DELIBERAZIONE DELLA GIUNTA REGIONALE 24 marzo 2026, n. 311

Comune di RUVO DI PUGLIA (BA). Piano Urbanistico Generale (PUG). Attestazione di compatibilità ai sensi dell'art.11 comma 11 della L.R. n.20/2001. Attestazione di compatibilità ex art.96 comma 1 lett.b) delle NTA del Piano Paesaggistico Territoriale Regionale (PPTR) e aggiornamento ex art. 2 co.8 della L.R. n.20/2009.

DOCUMENTO ISTRUTTORIO

Figura 1: Verifica dell’interferenza tra UCP Paesaggi rurali del PPTR e Contesti territoriali del PUG

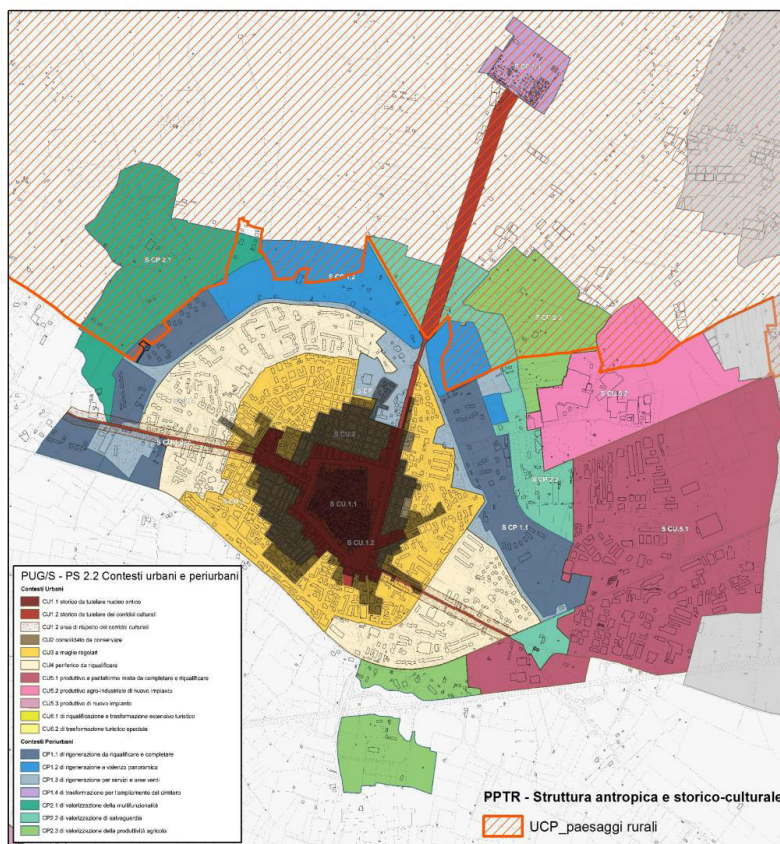
- UCP *Paesaggi rurali*. Tale componente, nonostante sia presente negli elaborati grafici, non risulta normata negli elaborati testuali di Piano. I paesaggi rurali, così come riconosciuti nel Parco multifunzionale delle torri e dei casali del Nord barese e normati all'art.83 delle NTA del PPTR, ricadono oltre che nel contesto rurale CR1, in porzioni facente parti del Contesto urbano CU 5.2 e dei contesti perturbanti CP 1.1 e CP 1.2, e CP 2.1, CP 2.2 e CP 2.3 (cfr. prescrizione n. 16 e Figura 1).

Il Comune si riserva di predisporre gli elaborati grafici richiesti.
Inoltre, rilevando nel PUG la sovrapposizione dell'UCP - Paesaggi Rurali con aree residuali di alcuni comparti edificatori già in parte trasformati, si riserva in una successiva e distinta fase di proporre una modifica della perimetrazione dell'UCP - Paesaggi Rurali.

Stralcio del PUG

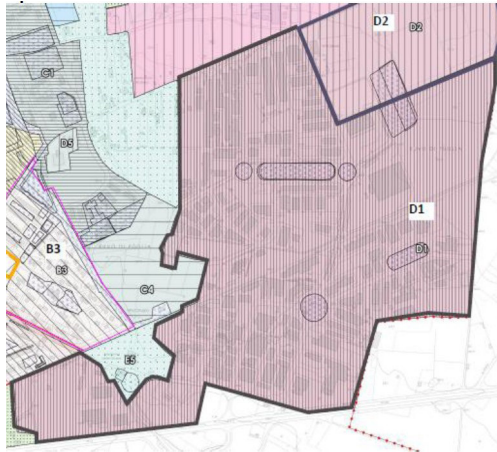
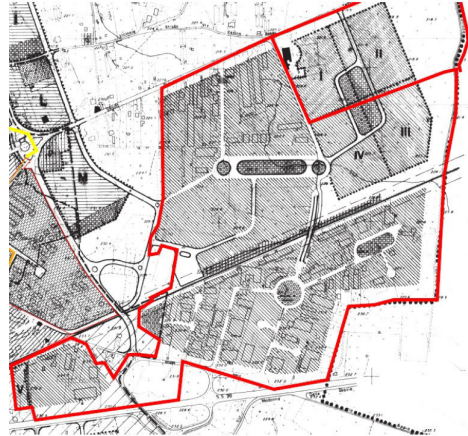
Per quanto attiene alla previsione del "**CU 5.1. Contesto produttivo a piattaforma mista da completare e riqualificare**", dalle immagini di seguito riportate si evince chiaramente che l'impronta del CU 5.1 corrisponde sostanzialmente alla zona D1 e D2 già previste dal PRG e sostanzialmente attuate (la zona D1) o comunque totalmente urbanizzate (attraverso un PIP) e parzialmente attuate (zona D2).

Si segnala inoltre la presenza di alcune varianti puntuali ai sensi dell'art. 8 del dpr 160/2010 ed art.5 del dpr 447/1998.
